TRIBUNAL DE CONTAS DO
ESTADO DO ESPÍRITO SANTO

Relatório de Inspeção 00002/2021-3

Objeto: Contrato 004/2020: Contratação via Regime Diferenciado de Contratação (RDC), no regime de Contratação Integrada, na forma eletrônica, de empresa especializada em engenharia/arquitetura para a elaboração de projeto básico e executivo de arquitetura e complementares de engenharia e execução dos serviços de construção, inclusive fornecimento e montagem, realização de testes, pré-operação, operação assistida e comissionamento, bem como, todas as demais operações necessárias e suficientes para a entrega final da cobertura e obras complementares do Terminal de Itaparica.

2.1 A1(Q2) - Procedimento adotado/proposto para estanqueidade da cobertura do Terminal de Itaparica contendo especificações insuficientes e/ou conflituosas que podem comprometer a segurança da solução ao longo da vida útil

Figura 1 - Detalhe cone concêntrico de captação d'água.

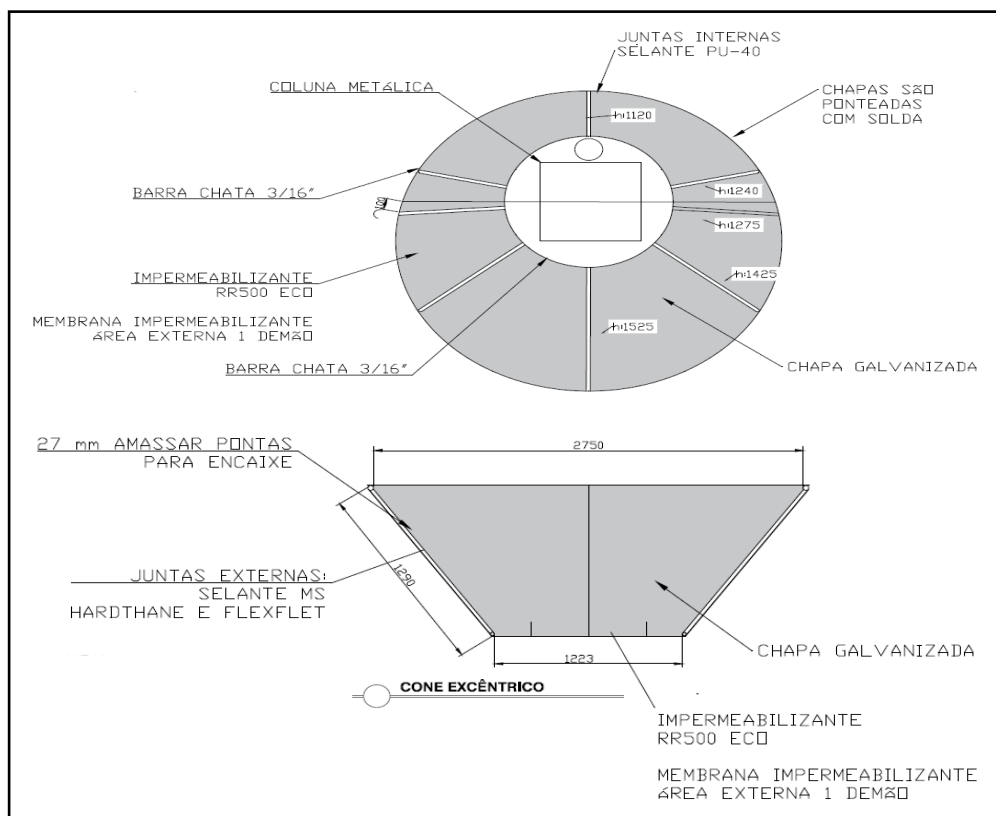
De todos os elementos gráficos apresentados, apenas o da folha (prancha) 019 do projeto executivo indicado na alínea a, contém informações mais detalhadas acerca da impermeabilização realizada, tal como destaca a figura 1 abaixo:

No entanto, observa-se que a referida folha 019, foi emitida após a ocorrência do problemas, em 15/02, e revisada em 03/03/2021, não tendo sido localizado nenhum detalhamento executivo de impermeabilização anterior a ocorrência do problema.

- *Selante nas juntas – indicado na figura 2 como PU-40, no descritivo como Pufix (1ª solução) e no esclarecimento, como impermeabilizante RR500 ECO – Fabricante Hard.*

Analisando as informações, verifica-se que estas também geram dúvidas acerca da solução efetivamente implementada. No projeto, a indicação aponta para a aplicação de 1 demão na área externa do cone. No item 6 do OFÍCIO N.º 0148/2021 – DER-ES/DIPRE, acrescenta a esta solução o termo “com tela estruturante para reforço FLEXFELT”.

Mais uma vez, observa-se que, apesar da folha 019 do Projeto da Cobertura, já referenciada anteriormente, cuja data de revisão ser posterior a ida da equipe no local, não contém todas as informações do que foi exposto como efetivamente realizado.

De acordo com os detalhes de projeto (figura 1), foi especificada a aplicação de somente 1 demão da membrana impermeabilizante RR500 na face externo dos cones.

Emitir parecer conclusivo por profissional tecnicamente habilitado quanto à solução aplicada, incluindo as built e detalhamento executivo completo do procedimento realizado, incluindo especificações de cada produto aplicado e respectivo local, ordem e forma de aplicação, com vistas a responder pela estanqueidade dos cones invertidos e pelos requisitos de conforto e segurança dos usuários.

Figura 3: Vista superior do cone invertido com o posicionamento do pilar e descida de água pluvial.

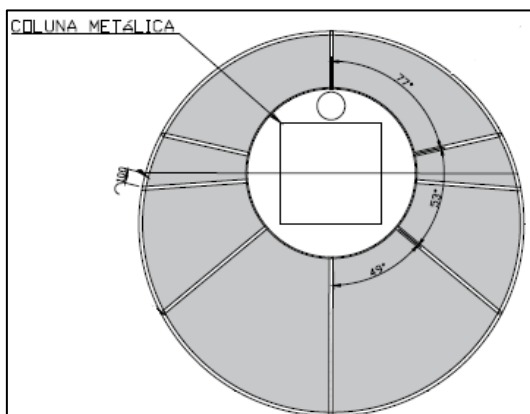
Quanto à descida de água, foi utilizado um tubo com diâmetro de 200 mm, valor, que para a vazão máxima de projeto (1.502 l/min), conduz a alturas de lâmina de água inferior a 10 cm, de acordo com o ábaco da NBR 10844/1998. No entanto, o cone invertido, que exerce a função de calha, possui características particulares: não tem seção uniforme; possui um elemento vertical em seu eixo (pilar), que ocupa área considerável de sua base (figura 3 e foto 5), e pode receber a água pluvial em grande volume (intensidade) e velocidade (grande declividade do telhado), que associado à presença do pilar, pode gerar um acúmulo de água no cone invertido superior a 10 cm. Outra situação, também plausível para uma lâmina de água superior a 10 cm, é o represamento da saída de água em função de chuvas intensas com a maré alta ou ainda algum entupimento na saída da descida de água, em decorrência de falhas no processo de manutenção.

Nesse sentido é razoável considerar que o cone invertido poderá estar sujeito a pressão positiva ($> 0,1$ m.c.a), o que conduz a uma solução de impermeabilização na face de atuação da água, ou seja face interna do cone invertido. Assim, a solução proposta de impermeabilização da face externa, ainda que em desacordo com a NBR 9574/2008, tem que ser suficiente para suportar a pressão negativa ($> 0,1$ m.c.a), ou seja, a pressão exercida pela água contra o sistema de impermeabilização.

Neste sentido, não há garantia de que a segunda solução, que se constitui num reforço da primeira, observa o preconizado no item 4.1.3 na NBR 9574/2008⁹, de utilizar o sistema de impermeabilização na face de atuação da água, visto que a maior intervenção de dá na face externa do cone invertido.
